**Всемирный форум для согласования правил
в области транспортных средств****176-я сессия**

Соглашение 1958 года:**Рассмотрение проектов поправок к существующим
правилам ООН, представленных GRSP****Предложение по поправкам серии 09 к Правилам № 17
ООН (прочность сидений)****Представлено Рабочей группой по пассивной безопасности***

Поправки серии 09 к Правилам № 17 ООН (прочность сидений)

Образец В

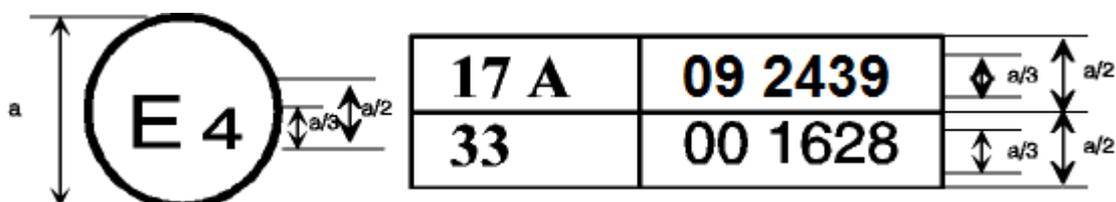
Приложение 2 изменить следующим образом:

Приведенный выше знак официального утверждения ... под номером официального утверждения 092439. Первые две цифры номера официального утверждения указывают, что правила уже включали поправки серии 09 на момент предоставления официального утверждения.

Образец D

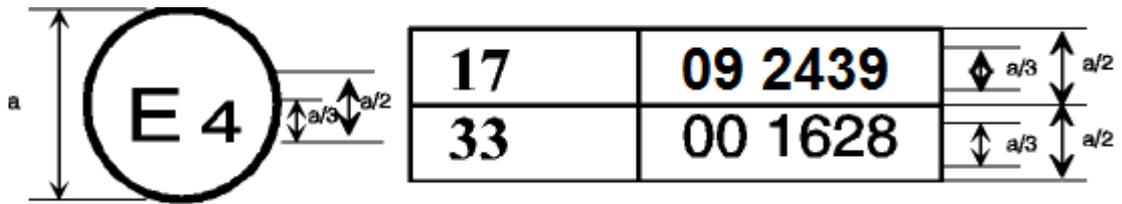
Приведенный выше знак официального утверждения ... включали поправки серии 09, а Правила № 33 были в их первоначальном варианте».
